## 東海再処理施設の安全対策に係る廃止措置計画認可変更申請対応について

令和2年5月19日  
再処理廃止措置技術開発センター

### ○ 令和2年5月19日 面談の論点

## 高放射性廃液貯蔵場（HAW 施設） 高放射性廃液貯槽（272V31～V36）の 据付ボルトのせん断強度と安全裕度の向上に関する検討

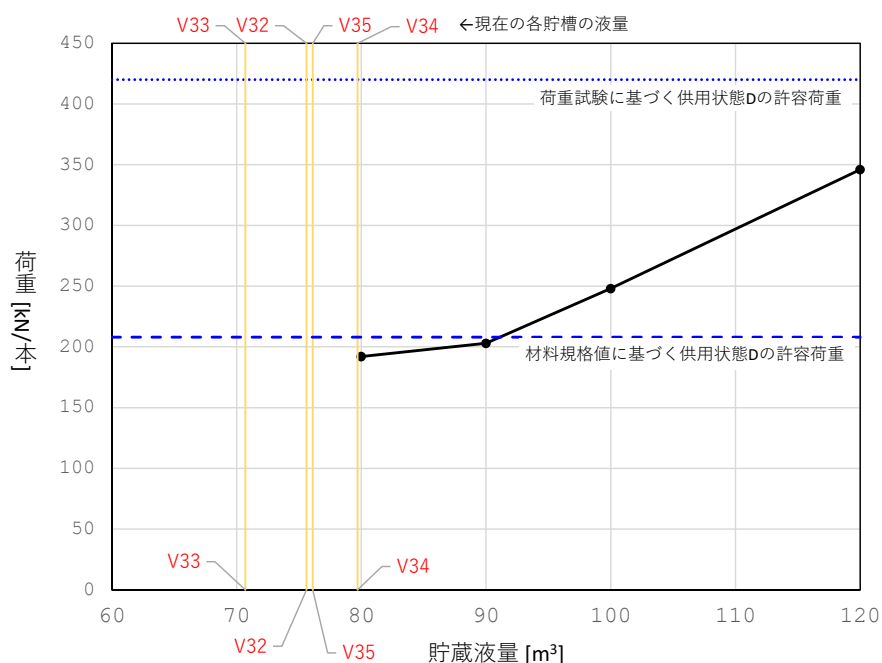
- 〈5/12 監視チームにおける議論のまとめ〉
2. 地震対策について
- ② 高放射性廃液貯槽の据付ボルトのせん断強度試験について
- せん断強度評価において塑性を許容する場合の理由
  - 安全の裕度向上のための現実的な対策の検討

高放射性廃液貯槽の据付ボルトについて、廃止措置計画用設計地震動が作用した際のせん断荷重の評価結果（最大 346 kN/本、80℃条件）は、実機を模擬して実施した荷重試験の結果から算定された許容荷重（供用状態 Ds : 420 kN/本、80℃条件）を満足する結果が得られている（付表）。しかしながら荷重試験に基づく許容荷重は実機の実力値に近くその裕度は大きくない。そこで、リスクの大きい高放射性廃液を取り扱うという観点からさらなる耐震裕度を確保する方策として、貯槽の液量を制限した場合に地震時に据付ボルトに作用する荷重がどの程度低減可能かについての評価を行った（付図）。この評価結果より 90 m<sup>3</sup> 以下において地震時の据付ボルトのせん断荷重は材料規格の材料強度に基づき算定される保守的な許容荷重（支持構造物においては供用状態 Ds の許容応力は実降伏点以下）を満足する。

なお、現状の貯蔵液量は 340 m<sup>3</sup>/5 貯槽、平均 68 m<sup>3</sup>（その他予備 1 基）であり、上記の 90 m<sup>3</sup> を下回る状態であるものの、高放射性廃液貯槽の液量を制限した場合に、工程洗浄や分離精製工場（MP）に残存する少量の高放射性廃液の集約化に対して与える影響を確認する必要がある。
